品番	HH09015S	品名	カバー	1 / 3
----	----------	----	-----	-------

衛生陶器補修品互換性情報

No. E0026

件名 タンク整流ジャバラについて

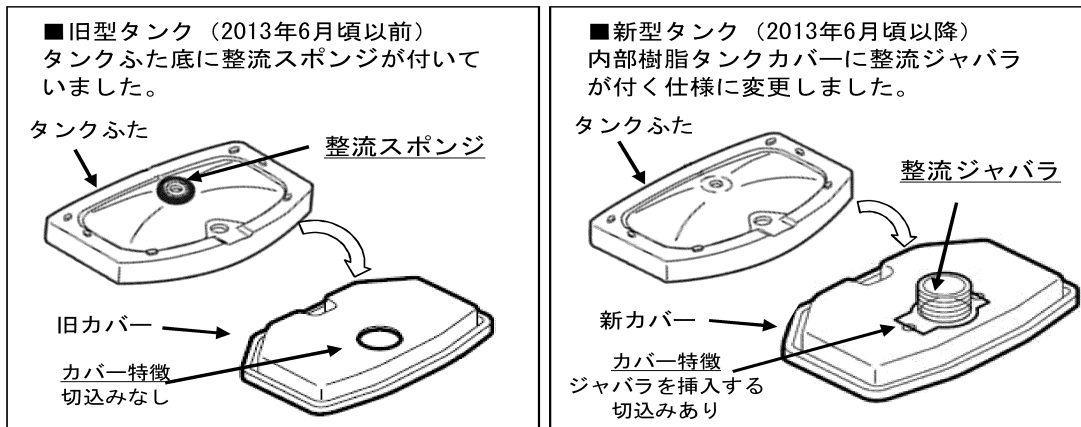
タンクふた底の違い

■対象製品のタンクふたには、ふた底に整流スポンジが付いているものと、付いていないものがあります。2013年6月頃から順次整流ジャバラ式に切り替えられています。
(新旧でカバー形状は異なりますが、整流ジャバラのみの取り替えは可能です)

- 現行製品は整流ジャバラ式に切り替わっていますので、整流スポンジは付いていません。
- 現在のタンクふた、陶器タンク式、内部樹脂タンク式、内部樹脂カバーのみの補修品には、整流ジャバラが付いていますので、補修の際、タンクふた底に整流スポンジが付いている場合は、はがして整流ジャバラ式に切り替えてください。
- 整流スポンジを付けたまま整流ジャバラ仕様のカバーを付けると、ふたが浮いてがたつきや漏水の原因となりますので、必ず整流スポンジは、はがしてください。
- 既に整流ジャバラが付いている製品に対して、補修品を手配すると整流ジャバラがだぶる場合があります。その場合は破棄ください。

タンクふた底に整流スポンジが付いている場合は、はがしてこのカバーを使用ください。
